Policia Urbana.

D. Mateo de Murga Tre. construccion de  
Casa en parte del Solar que fue Convento  
de Constantinopla, C.<sup>a</sup> Mayor con buelta  
a la de Calderon de la Barca y accionia  
a la de Juan de Herrera —

*Proyecto de Fachada para la Casa que se  
ha de construir de nueva planta en la C<sup>lle</sup> Mayor n.<sup>o</sup>  
114.<sup>(3<sup>o</sup>)</sup> propia del Sr D<sup>ñ</sup> Mateo de Murga.*

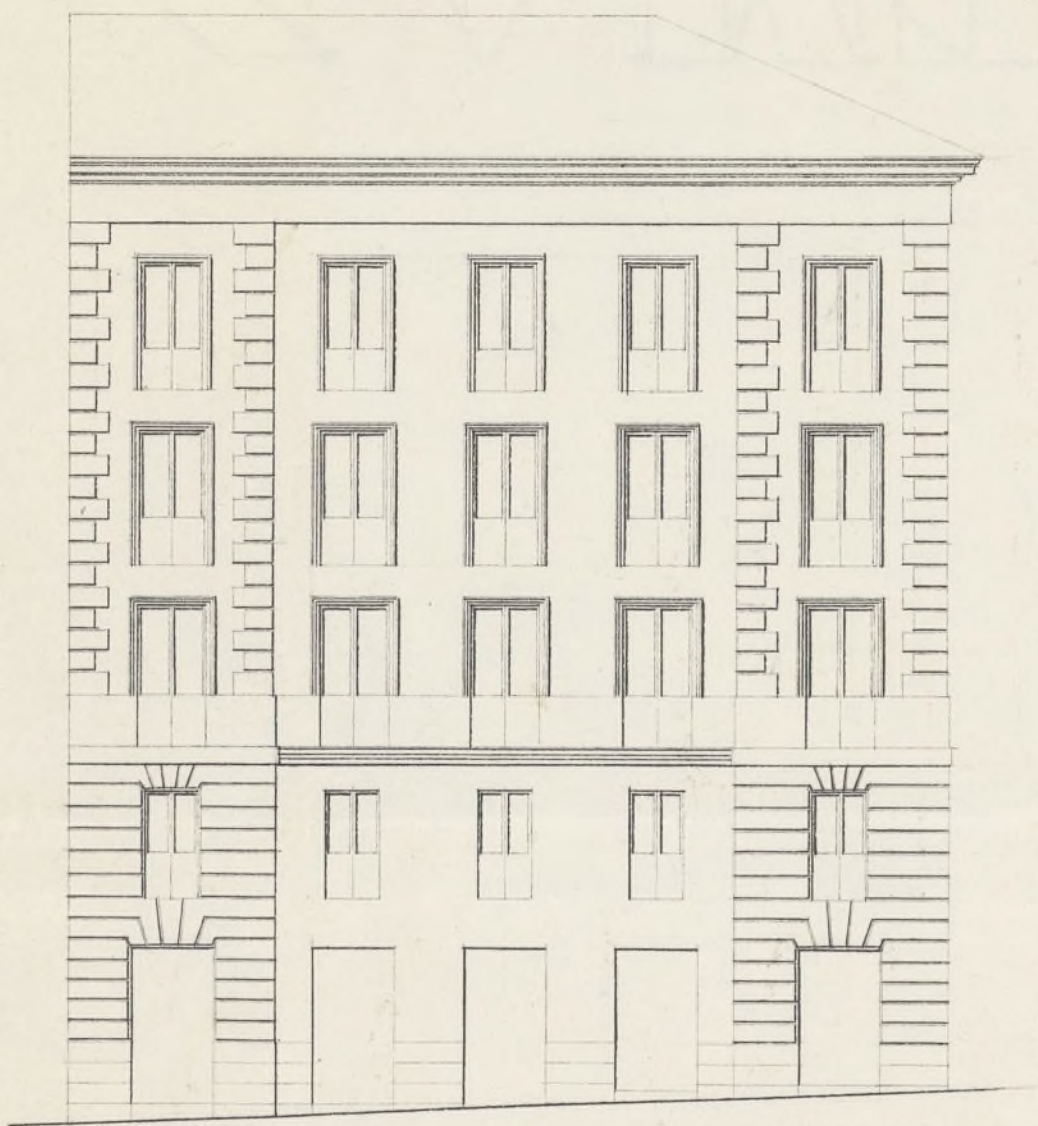
Señal de la Comisión de Obra  
Examinado el plano de fachada para la casa que trata construir por cuenta del Sr. D. Mateo de Murga en parte del solar que fue convento de Constantinopla, por la Calle Mayor n.º 16. firmado por D. Juan L. Puerta

Arquitecto por la academia Nacional de S. Fernando  
no halló inconveniente en que D. S. se sirviera  
la licencia que se solicita, en varón — a estar con  
forme con los principios del arte — y acuerdos  
del Excmo. Ayuntamiento, observando en la construcción  
el diseño presentado, y con la circunstancia de que  
los muros se han de levantar sobre terreno firme  
con piedra de pedernal vivo y mortero de cal y arena,  
dandoles de altura hasta cuatro pies mas bajo que  
el curras del piso de la Calle, en donde retallándose  
medio pie de cada lado, se sentará el zocalo de can-  
taria de tres pies de alto lo menor, y otros tres de grueso, re-  
sultando dos hiladas descubiertas en el punto mas ele-  
vado de la Calle, continuando estas a nivel hasta el mar-  
bajo sin que fallen en ningún punto de la fachada.  
Sobre el referido zocalo y con el mismo grueso, se  
guirá de fabrica de ladrillo y mortero de cal y arena, el

cuerpo bajo hasta la altura del piso principal, y de la  
misma fabrica en todas sus alturas, siendo los arcos y  
ventanas del propio material sin entramados mi-  
nimbales de madera, retallándose por lo interior de  
cada pie lo necesario, para que sea el último de  
2½ pies de grueso por el asiento del alero, que será de  
madera descubierta con guiso de Solerón, canchillo,  
con tocadura y corona moldada, o una cubierta de  
plomo o forjada que tenga poco vuelo, formando por  
la parte interior una canal general, para que recoja  
en ella las aguas pluviales se introduzcan en las  
cajadas de plomo enterradas en el muro de fachada  
las que desaguarán por medio de una atargua a la al-  
cantarilla general. Los balcones tendrán de vuelo lo  
menor que y medio los del piso principal y uno los  
de los pisos restantes, dandoles de altura 3½ pies  
y al intervalo de los balcones sus lados, quedan  
de cubiertas las patillas en el grueso de la pared un pie

y mas dentro separadas del vivo de la cara de las ven-  
tanas. En las puertas, no habrá batiente ni faldano

algunos que sobresalga del filo de la fachada para que no  
impida el tránsito público, en las aceras se sentarán  
loras de piedra berroquena de medio pie de espesor y tres de sali-  
da, sentando las loras con mortero de cal bajo una varanta  
sui que puedan abrirse lumbreras horizontales a los sotanos,  
debiendo estas colocarse entre las mochetas de las puertas  
o a plomo de los huecos, y por ultimo subcará la fachada de  
centamente pintando con las tintas un buen orden de construc-  
cion pintando al oleo de color claro las puertas de la Calle.  
Estando el Sr. Ayuntamiento encargado de la policia, buen  
aspecto de los edificios, y de su seguridad, podrá cuanto guste  
el Sr. D. Alcalde Corregidor, o Suor Teniente Alcalde  
del distrito, mandar Reconocer e informe acerca del estado  
de la obra, sin embargo de que el dueño deberá dar aviso  
luego que se halle sentado el rocalo de Canteria, despues de

enrasado el fuso principal, cuando la fachada se halle coro-  
nada con el alero, y por ultima despues que esté concluida  
enteramente la facha, afui de reconocer si está en estado  
de alquilar, para que practicado, los cuatro reconocimientos  
resulte el cumplimiento de lo acordado por el Sr. Ayun-  
tamiento. En la construccion de andamios de la fachada, se  
observara que las almas sean de maderas colocadas en medio  
de los huecos, a excepcion de las de los extremos que estarán a la  
linea de los muros medianeros, para que no resulten me-  
churales, las puentes serán de maderos de a seis, y los ta-  
blones de buena calidad poniendo tres por lo menos en el ancho  
de cada andamiado, no consintiendo el arquitecto se carguen  
con mucho ladrillo, y para evitar en lo posible todo inci-  
dente desagradable, se pondrán maderos de a ocho o de  
a diez entre las almas, que sirvan de antepechos, o varandilla

elevando de los tabloner, unos, cuatro pies, doblando este  
cuidado donde se coloque el perchantes que se formará como  
sea solidor, cuidando ademas el profesor, que los andamios  
interiores se ejecuten segun arte p<sup>a</sup> precaver una desgracia  
Si cuanto puedo manifestar a V. S. sobre el particular.  
Madrid 19 de Marzo del 891

*Proyecto de fachadas para la Casa que se ha de construir de nueva planta en la C<sup>lle</sup> Mayor n<sup>o</sup>  
n<sup>ro</sup> con vuelta á la de Calderon de la Barca, propia del Sr. D<sup>m</sup> Mateo de Murga.*

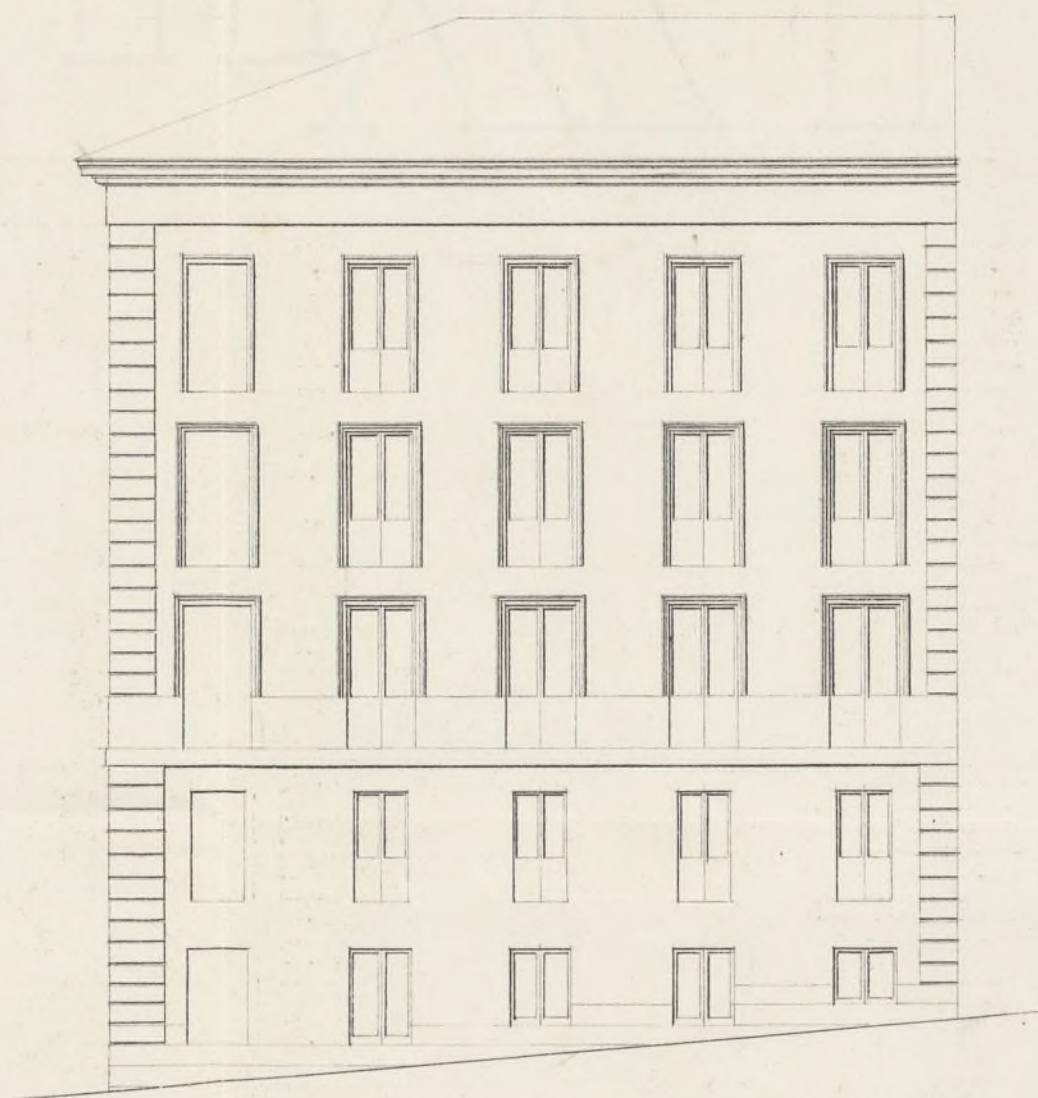
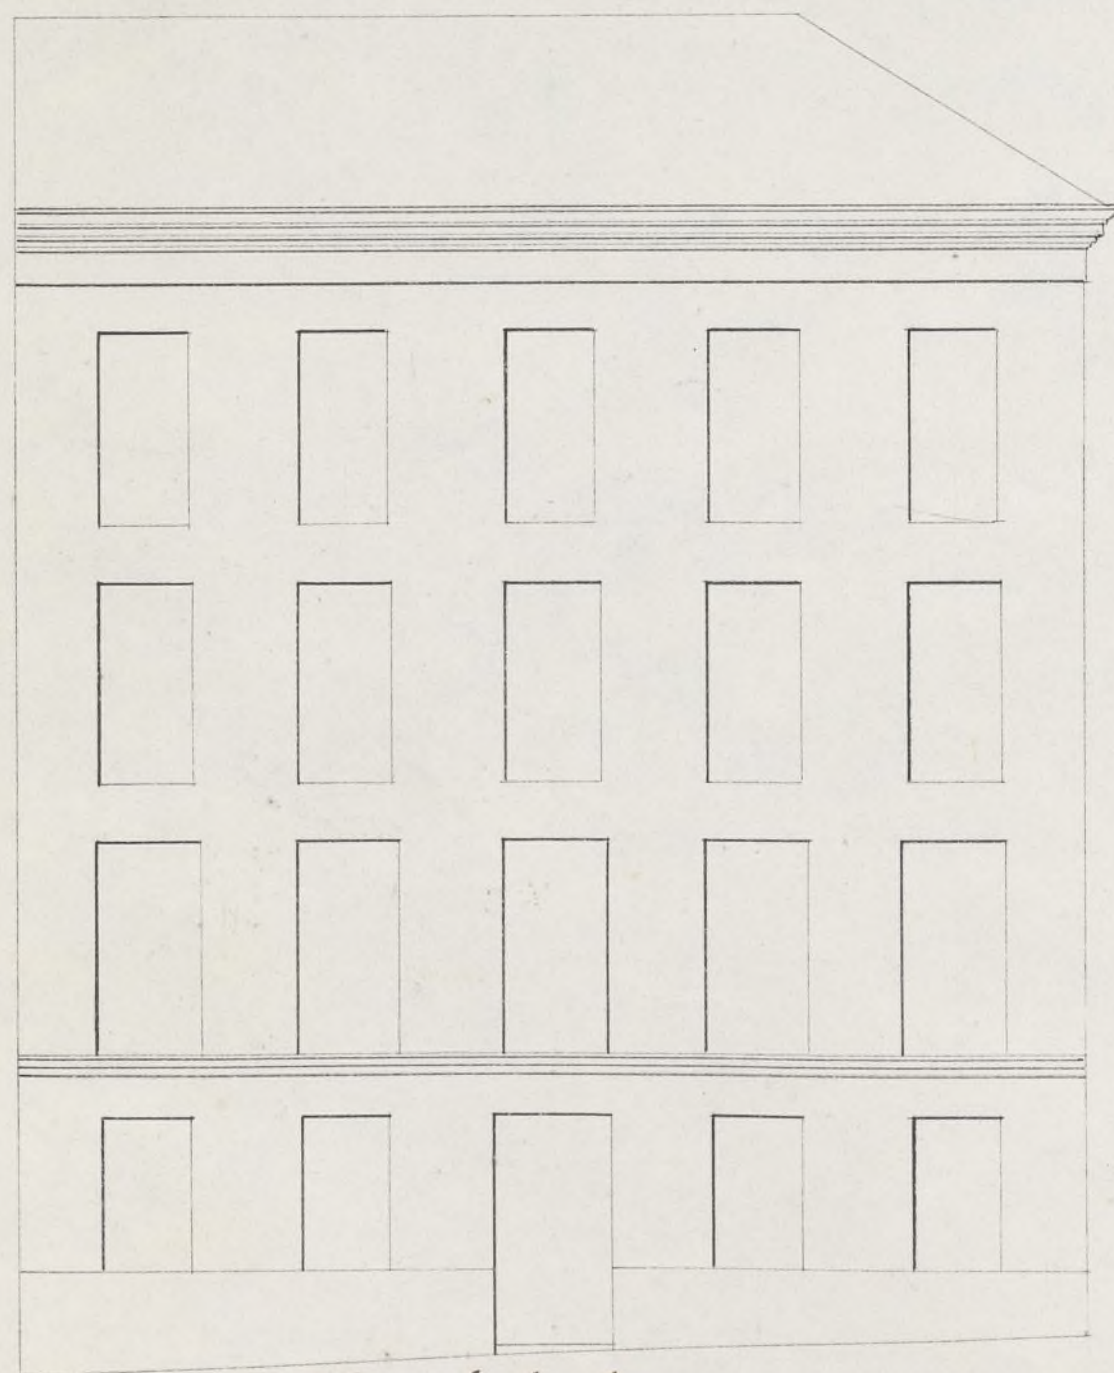
Examinados los planos de las dos fachadas para la casa que se trata construir de nueva planta por cuenta de D. Mateo de Murga en la Calle Mayor

num. 114, con vuelta a la de Caldera de la Bara  
num. 1. firmados por D. Juan Esteban Puerta, argui-  
recto por la Academia Nacional de S. Fernando, las halló  
corregidas a los principios de arte y de uso del Cerro.  
Ayuntamiento, por lo que no es inconveniente en que

D. S. se sirvan conceder la licencia que se pide, a calidad  
de observarse en la construcción los dichos presentados, con la  
circunstancia de que los cimientos se han de levantar sobre  
terreno firme, con piedras de pedernal y muela de cal y are-  
na, dadas de 4 pies de grueso, hasta medio pie mas bajo  
que el surco del pie de la Calle, en donde señalándose medio  
pie de cada lado se levantará el recato de cantería de tres pies  
de alto lo menos y otros tres de grueso, resultando dos hiladas  
descubiertas en el punto mas elevado de la Calle, continuán-  
do estas a nivel hasta el mas bajo, sin que falten en  
ningun punto de las fachadas. Sobre el referido recato y  
con el mismo grueso seguirá de fábrica de ladrillo y muela  
de cal y arena el cuerpo bajo hasta la imposta del pie prin-  
cipal y de la misma fábrica en todas las alturas, siendo  
los arcos de puertas y ventanas del propio material, sin entre-

muros ni sumbrados de madera, señalándose por lo interior  
de cada pie el necesario para que quede el ultimo de 2' pie  
de grueso para el arrio del alero, que será de madera des-  
cubierta, compuesto de solera, canchillo con boadura y  
corona moldada cubierta de plomo, o una cornisa de piedra  
o forjada que tenga poco vuelo, formando por la parte in-  
terior una canal general para que recogidas en ella las  
aguas lluvias se introduzcan en las bajadas de plomo  
enveredadas en los muros de fachadas las que desaguarán

por medio de una atargua a la alcantarilla general. Los balcones tendrán de vuelo lo menos pie y medio los del piso principal y uno los de los pisos restantes, dándoles  $2\frac{3}{4}$  pies de altura, y al intervalo de los salientes sus aleros, quedando miradas las fachadas en el grueso de la pared un pie, y mande otro superadas del vivo de la luz de las ventanas. En las puertas no habrá batiente ni pedáneo alguno que sobresalga del filo de las fachadas para que no impidan el tránsito público; en las aceras se sentarán lonas de piedra berroquina de medio pie de espesor y tres de salida, sentando las lonas con mortero de cal bajo una variante sin que puedan abrirse barreras horizontales a los Autos, debiendo estas colocarse entre las mochetas de las puertas o a plomo de los huecos, y por último se reforzará las fachadas decentemente, imitando con las juntas un buen orden de construcción, pintando al óleo de color claro las puertas de la Calle. Estando el Excmo. Ayuntamiento encargado de la policía, buen aspecto de los edificios y de su seguridad, podrá cuando guste el Excmo. Sr. Alcalde Corregidor del Distrito mandar se memorice o informe acerca del estado de la obra, sin embargo de que el aluino deberá dar aviso luego que esté sentado el rocalo de cantería, después de coronado el piso principal, cuando la fachada se halla coronada con el alero, y por último después que esté concluida enteramente la finca a fin de memorar si está en estado de alquilarse, para que practicados los 4 reconocimientos resulte el cumplimiento de lo acordado por el Excmo. Ayuntamiento. En la construcción de andamios de las fachadas se observará que los aleros sean de sumas colocadas en medio de los huecos, a excepción de los de los extremos que estarán a la línea de los muros medianeros para que no resulten muchi-

puertas en la fabrica, las puertas serán de madera de ál-  
sis y los tablones de buena calidad sin nudos saltados  
poniendo tres por lo menos en el ancho de cada andamio, y  
no permitiendo al arquitecto se carguen con mucho ladrillo  
y para evitar en lo posible todo incidente desagradable se  
pondrán maderos de α 9, ó de α 10 entre las almas que sirven  
de antepuertos ó varandilla, elevándolos de los tablones unos 4 pies,  
redoblando este cuidado donde se coloque el peralte que se for-  
mára con toda solidez, cuidando además al profesor que  
los andamios inferiores se ejecuten según arte para prevenir  
toda desgracia. Es cuanto puedo manifestar a V. E. sobre  
el particular. Madrid 14 de Mayo de 1851.

Proyecto de fachadas para dos casas que se han de construir en la calle de Calderon de La Barca num.<sup>o</sup> 3, y de Juan de Herrera n.<sup>o</sup> 5. propias del Sr. D. Mateo de Alzaga.

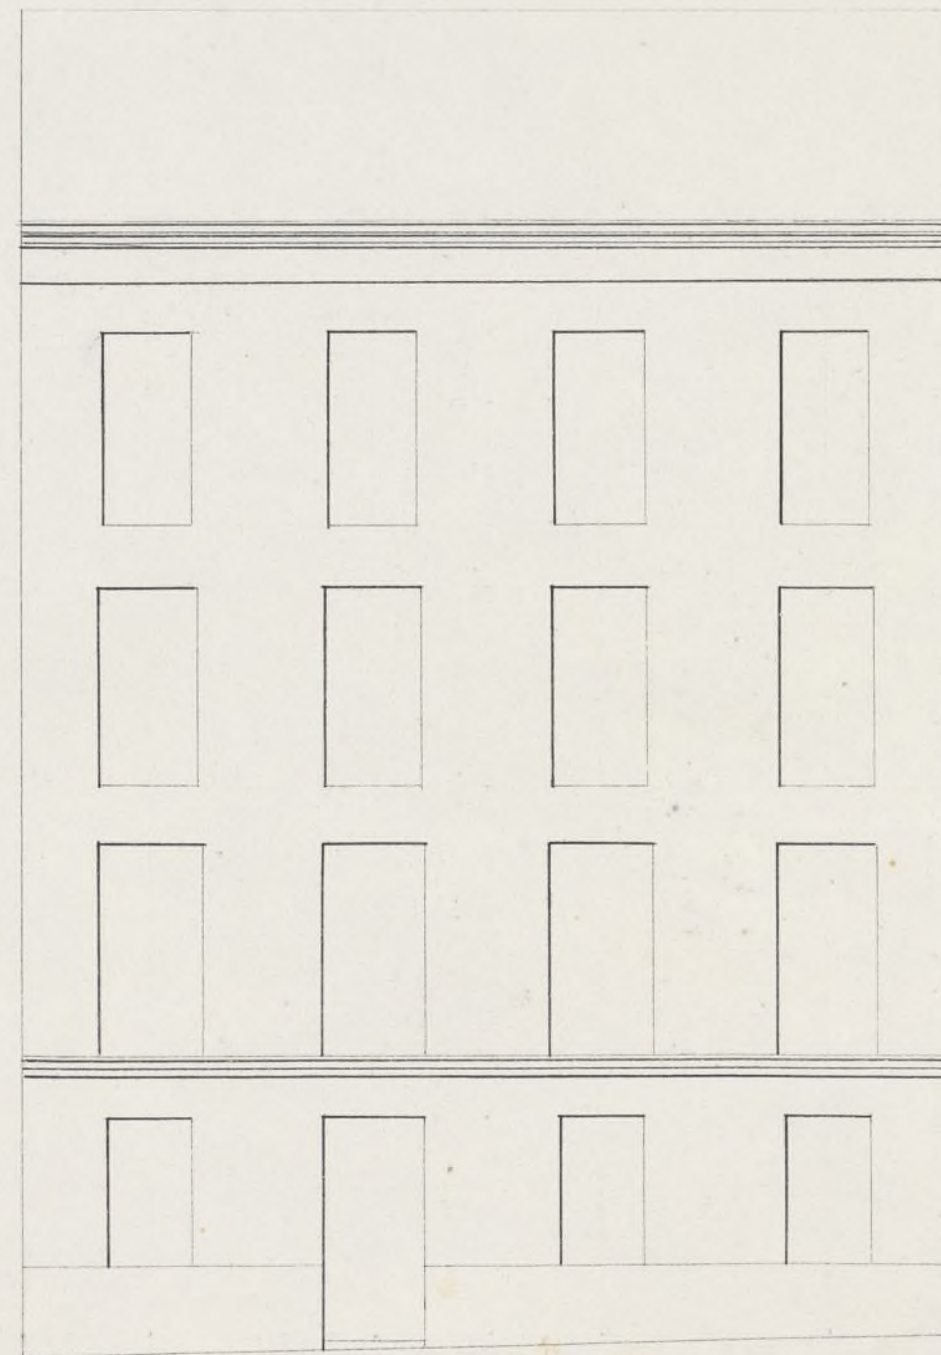
Senores de la Comision de Obras. Examinados los planos de fachadas de la casa que se trata construir de nueva planta en la calle de Calderon de la Barca numer. 3 con vuelta á la de Juan Herrera numer. 1 por cuenta del Señor D. Mateo de Murga, formados

por D. Juan Pucka, arquitecto por la Academia  
Nacional de San Fernando lo hallo arreglado  
a los principios del arte y austeros del Gótico. Es una  
suntuosa, formando el angulo de cubillo, por lo que no  
es inconveniente en que V. S. S. se sirvan conee-  
der la suma que se pide, a calidad de que en la  
construccion se observe el diseño presentado con la circuns-  
tancia de que los cimientos han de construirse sobre terreno  
firme con piedra de pedernal y mureta de cal y arena  
dandoles 4 pies de grueso hasta medio pie mas bajo que  
el cuerno del piso de la Calle, en donde adelantandose medio  
pie de cada lado se sustenta el rocalo de cantería de tres  
pies de alto lo menor y otros tres de grueso resultando  
dos voladas descubiertas en el punto mas elevado de la  
Calle, continuando estas a nivel hasta el mas bajo sin  
que falten en ningún punto de las fachadas. Sobre el  
referido rocalo y con el mismo grueso requiera de fabri-

ca de ladrillo y mureta de cal y arena el cuerpo bajo  
hasta la altura del piso principal y de la misma fabrica  
en todas las alturas, siendo los arcos de puertas y venta-  
nas del propio material sin entramados ni humedales  
de madera, adelantandose por lo interior de cada piso  
lo necesario para que sume el ultimo de 2½ pies  
de grueso para el arrio del alero que sera de ma-  
dera descubierta compuesto de soleron, canchillo con  
bocadura y corona moldada cubierta de plomo, o una  
cornisa de piedra o forjada que tenga poco vuelo  
formando por la parte interior una canal general

para que recogidas en ella las aguas lluvias  
se introduzcan en las bajadas de plomo enveridas  
en los muros de fachadas, las que desaguarán por in-  
cuna de la azua a la Calle. Los balcones tendrán  
de vuelo lo mas por y medio los del piso principal  
y uno los de los pisos restantes dándoles  $2\frac{3}{4}$  pies  
de altura y al intervalo de los balcones sus aleros  
quedando revueltas las patillas un grueso de la pared  
un pie y mas de otro separadas del vicio de la luz de  
las ventanas. En las puertas no habrá batiente  
ni pedestal alguno que sobresalga del filo de las fa-  
chadas para que no impidan el tránsito publico,  
en las azuas se sustentarán liras de piedra berroquina  
de medio pie de espesor y tres de salida, sustentadas  
con mortero de cal bajo una variante sin que pue-  
dan abrirse lumbrales horizontales a los balcones,  
debiendo estas colocarse entre las mochetes de las  
puertas o a plomo de los bucos, y por ultimo se

rebocarán las fachadas convenientemente imitando con  
las tintas un buen orden de construccion, pintando  
al oleo de color claro las puertas de la Calle. Estando  
el Excmo. Ayuntamiento encargado de la policía  
buen aspecto de los edificios y de su seguridad, podrá  
cuando guste el Excmo. Señor Alcalde Corregidor  
~~del Ayuntamiento~~ mandar se remita e informe  
acerca del estado de la obra, sin embargo de que el  
duño deberá dar aviso luego que esté montado el  
trabajo de cantería, despues de curando el piso

principal, cuando la fachada se halla coronada  
con el alero, y por último después que este concluida in-  
teramente la facha a fin de November si está en estado  
de alquilarse, para que practicado los 4 movimientos  
resulte el cumplimiento de lo acordado por el  
Excmo. Ayuntamiento. En la construcción de andamios  
de las fachadas se observará que las almas sean de maderas  
colocadas en medio de los huecos a excepción de las de los  
extremos que estarán a la línea de los muros mediane-  
ros para que no resulten inclinadas en la fábrica,  
los puentes serán de maderos de 6 u 8 y los tablones de  
buena calidad sin nudos saltaderos, poniendo tres  
por lo menos en el ancho de cada andamiada, no con-  
sintiendo el arquitecto se carguen con mucho ladrillo  
y para evitar en lo posible todo incidente desagrad-  
able se pondrán maderos de 8 u de 10 entre las  
almas que sirvan de antepechos o barandilla, elevan-

dolos de los tablones unos 4 pies, doblando este cui-  
dado donde se coloque el pericamte que se formará  
con toda solidez, cuidando además el profesor  
que los andamios interiores se quiten segun arte  
para prevenir una desgracia. Es cuanto puedo  
manifestar a V. S. E. sobre el particular. Ma-  
drid 23 de Octubre de 1857.
